**kwaliteitsopname
één asfalt handbalveld**

**HV Avanti, veld 1
te Drunen**

Gemeente Heusden

april 2021

Afmetingen [m]

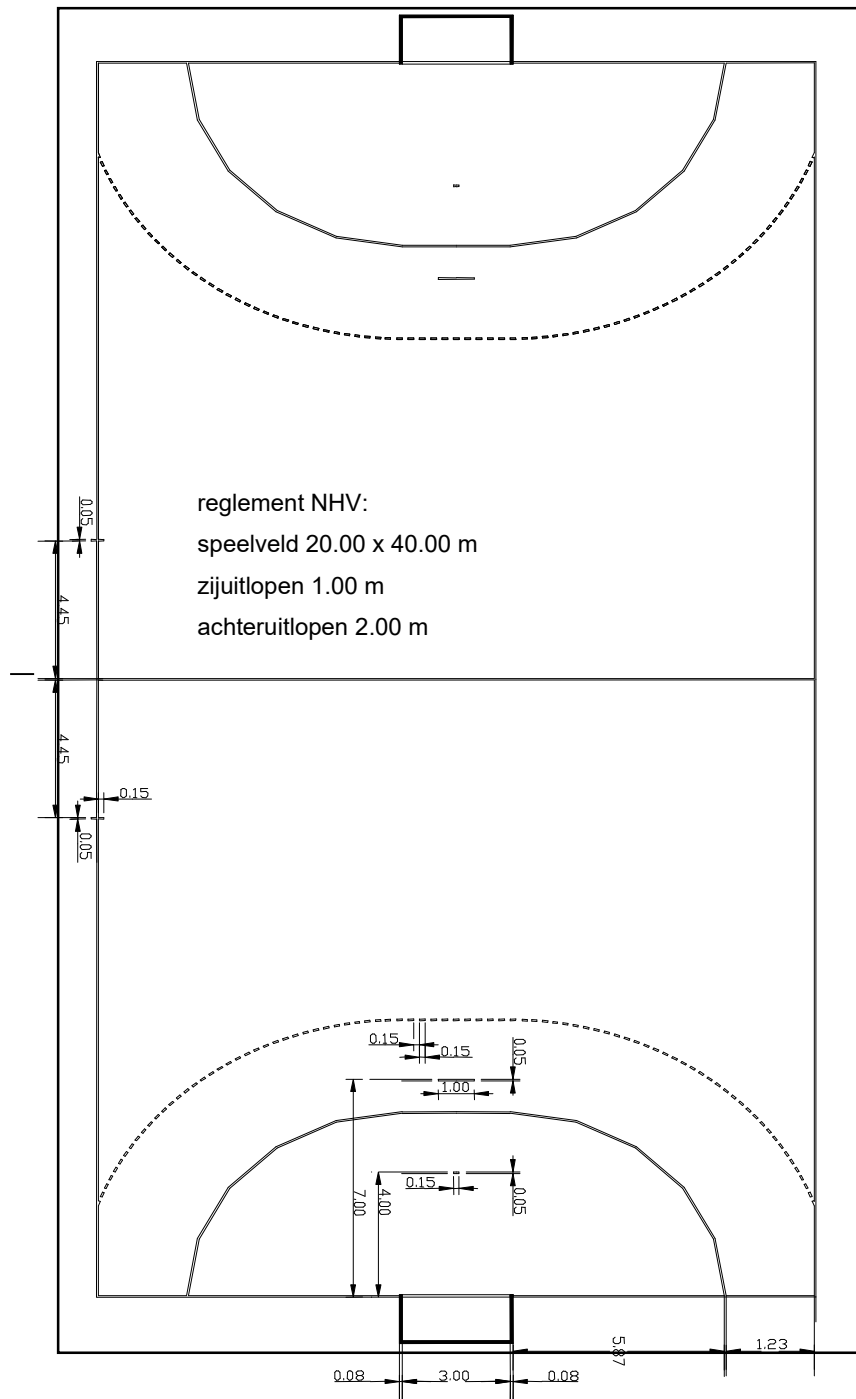
- de afmeting van het veld bedragen circa 19.98/19.99 x 39.93/39.88;
- de afmeting van de zijuitlopen bedragen 0.95 (overzijde clubhuis) - 1.00 m;
- de afmetingen van de achteruitlopen bedragen 2.05 - 2.08 m;

Geadviseerd word om in overleg met een hierin gespecialiseerd bedrijf (zie de Sportvloerenlijst van NOC*NSF, <https://sportvloeren.sport.nl>) de toplaag te herstellen (profielfrezen en overlagen van het veld) om zo het veld weer te laten voldoen aan de norm. Hierbij dient rekening gehouden te worden met het aanpassen van de veldafmetingen en uitlopen.
